### Procédure de modification n°3 du PLU de Colmar

## Observations et suggestions sous forme de deux Lettres" type"

Objet: Enquête publique – Modificatif N°3 - PLU

# Plan annexe 1a

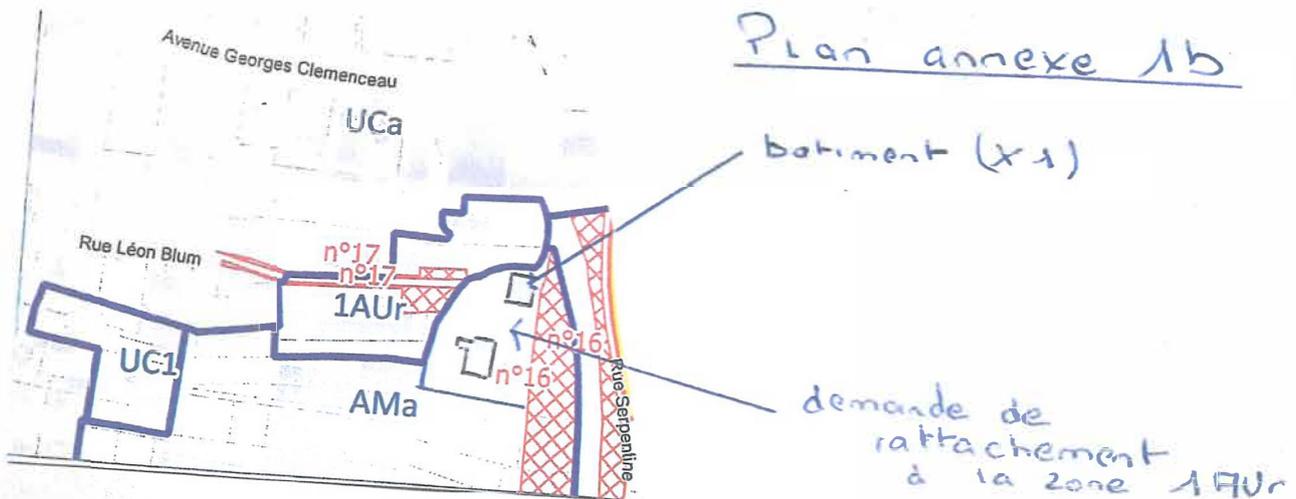
\* concernant l'**emplacement réservé n° 17** à l'extrémité Nord Est de la rue Léon-Blum , je conteste l'emprise de près de 5 mètres sur la parcelle OP 67 qui va bien au delà de celle nécessaire à l'alignement futur de la rue. (plan annexe 1 a)

**\*Concernant les constructions érigées sur la parcelle OP 9** , je demande dans un soucis de cohérence et d'harmonisation , dans le cadre de l'urbanisation du secteur Est de la rue Léon-Blum , leur intégration dans la zone 1 AUr, afin de pouvoir réaliser les travaux de réhabilitation nécessaires sur le bâtiment X1 et assurer son intégration qualitative dans le site .( voir plan annexe 1 b )

## PLAN annexe 2

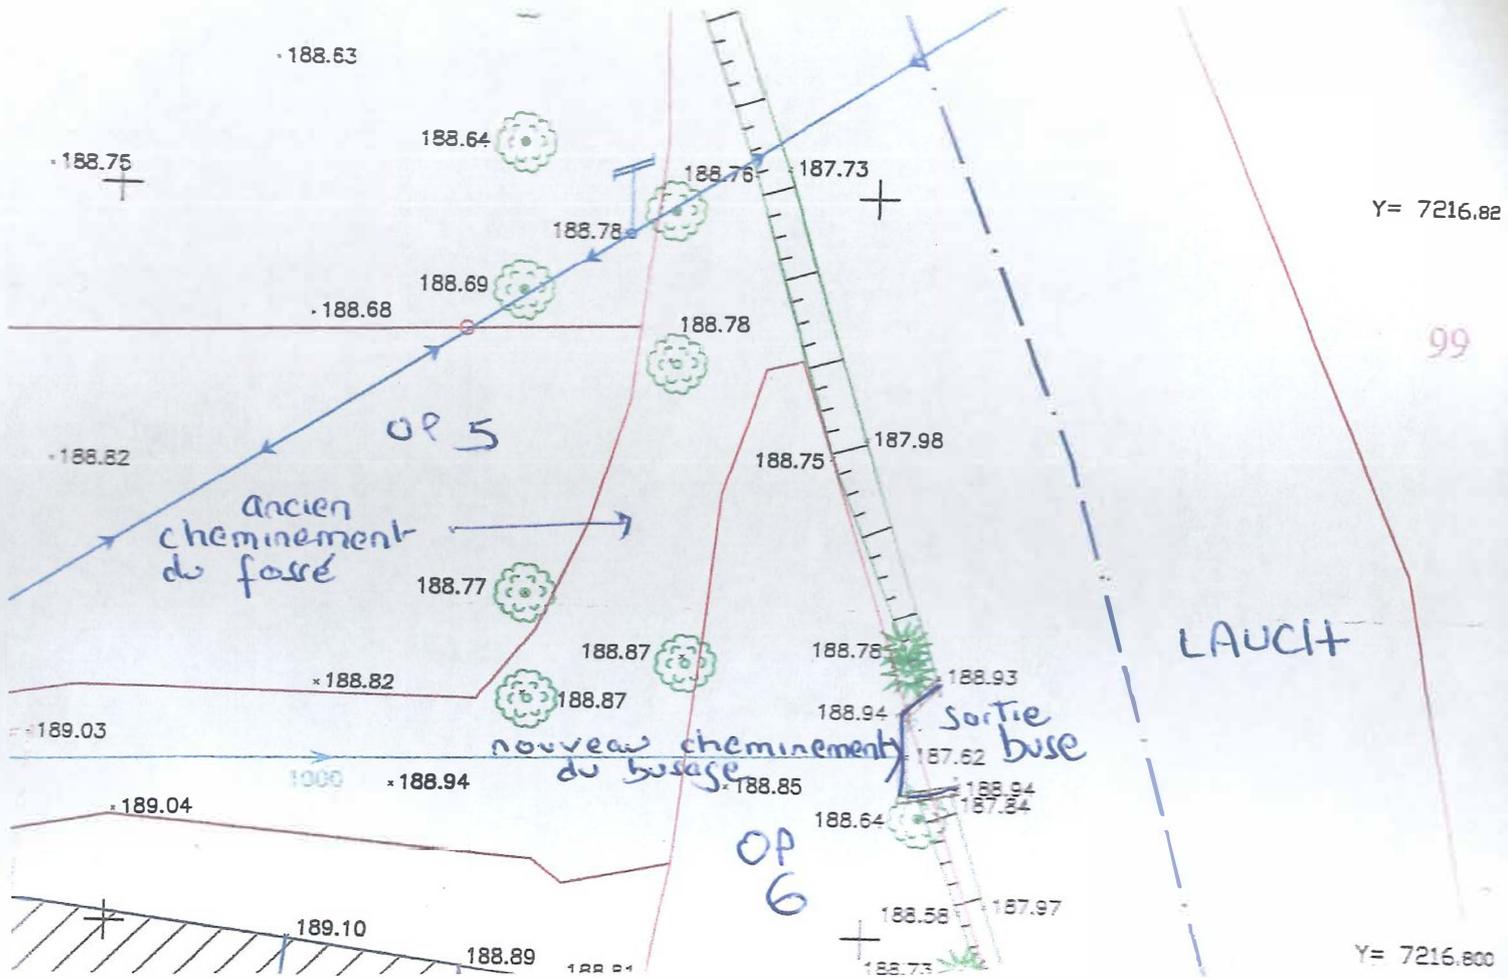
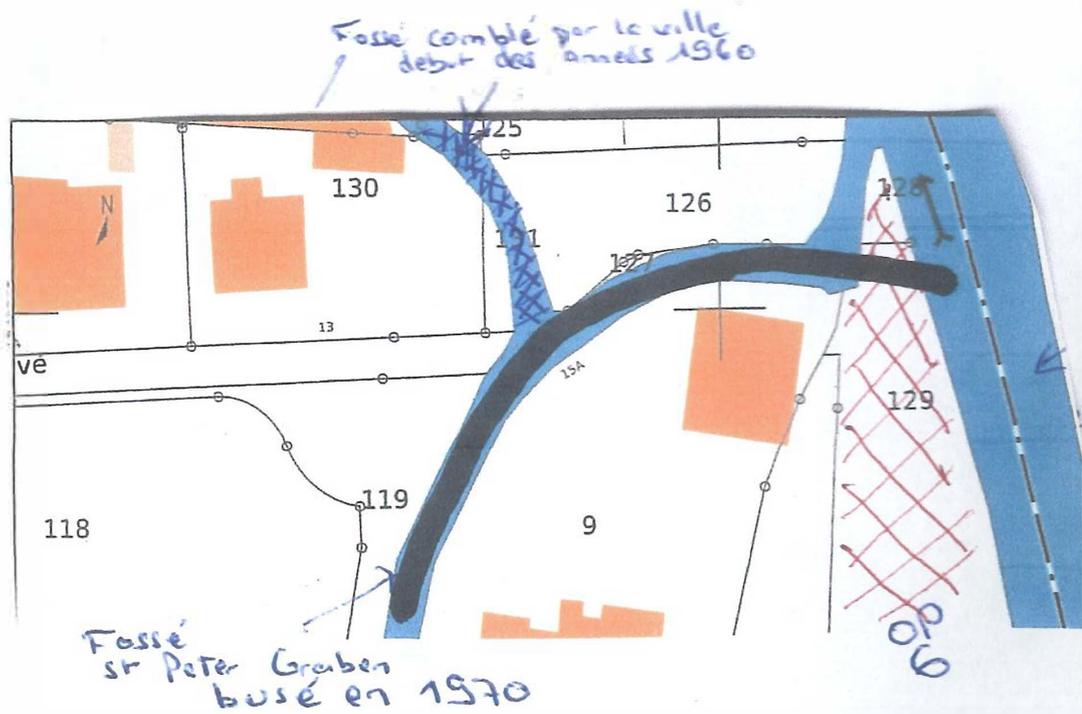
\* **Parcelle OP 6** , cette parcelle sert en quelque sorte de délimitation de l'emprise de l'emplacement réservé n° 16 ( bande de protection écologique le long de la Lauch).

Cette parcelle se trouvait dans son extrémité Nord, jadis , jalonner par le fossé du St Peter Graben qui servait de limite naturelle à l'emplacement réservé.

En 1970 la ville de Colmar à procéder au busage du fossé et le tracé de celui-ci à été modifié afin de privilégier une sortie plus directe vers la Lauch et éviter les courbes du

tracé initial, avec l'accord de Monsieur Henri Keller alors propriétaire de la parcelle.

Je demande que soit pris en compte la configuration et le tracé actuel du fossé busé, afin de délimiter l'emprise de l'emplacement réservé n° 16 dans son extrémité Nord.

Un plan topographique et parcellaire à été réaliser par un cabinet de géomètres-experts en 2017 pour confirmer le nouveau tracé du fossé busé. ( voir annexe 2)
